Recueil des avis issus de la consultation auprès des ministères et organismes

Projet : Projet éolien des Neiges Secteur sud

Numéro de dossier : 3211-12-242

AVIS D'EXPERT
PROCÉDURE D'ÉVALUATION ET D'EXAMEN DES IMPACTS SUR L'ENVIRONNEMENT

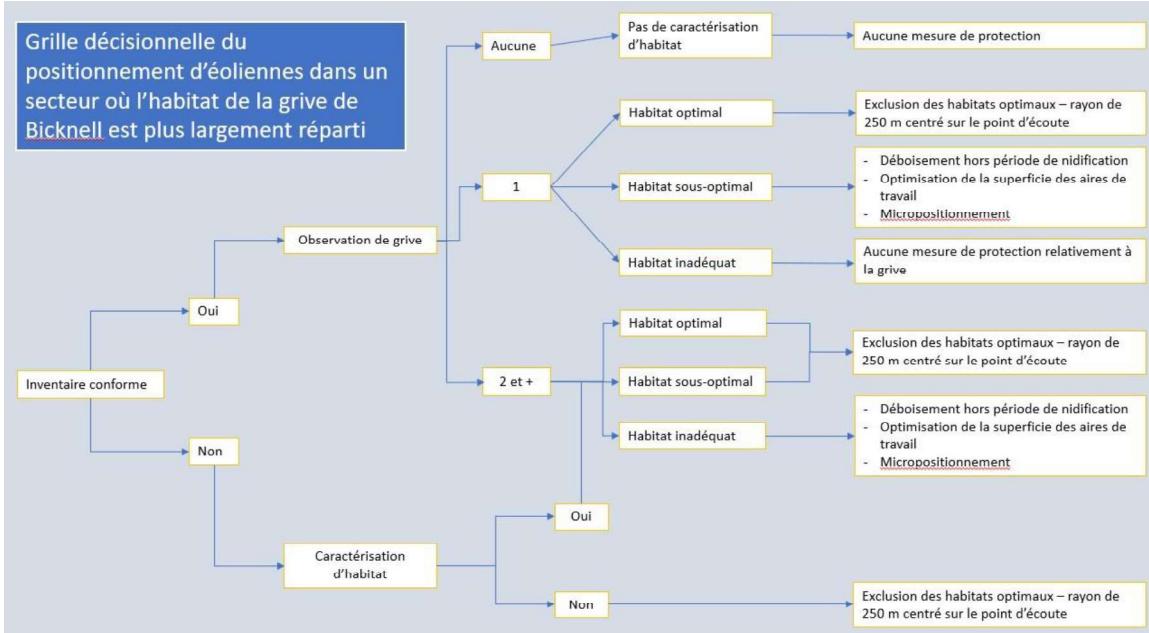
Dans sa réponse l'initiateur mentionne qu'une majoration de 20 % a été ajoutée à la comptabilisation des pertes de milieux hydrique. La DGFa 03-12 considère que 20 % est un pourcentage trop grand et généreux. À l'instar de ce qui a été accepté dans d'autres projets d'étude d'impact, un maximum de 5 % devrait être comptabilisé.
